ZP/UR/86/2018

Odpowiedzi nr 1 na pytania do siwz z dn. 10.08.2018r.

Dotyczy zadania nr 3: Dostawa lampy zabiegowej

Pytanie 11:

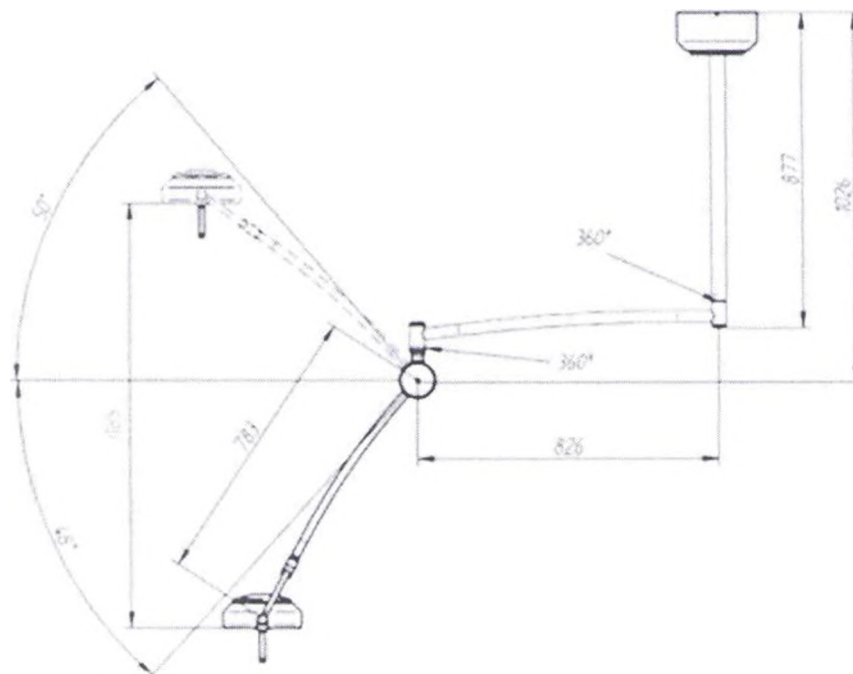
Czy Zamawiający wyrazi zgodę na lampę z ramionami jak na zdjęciu poniżej.

Zamawiający dopuszcza.
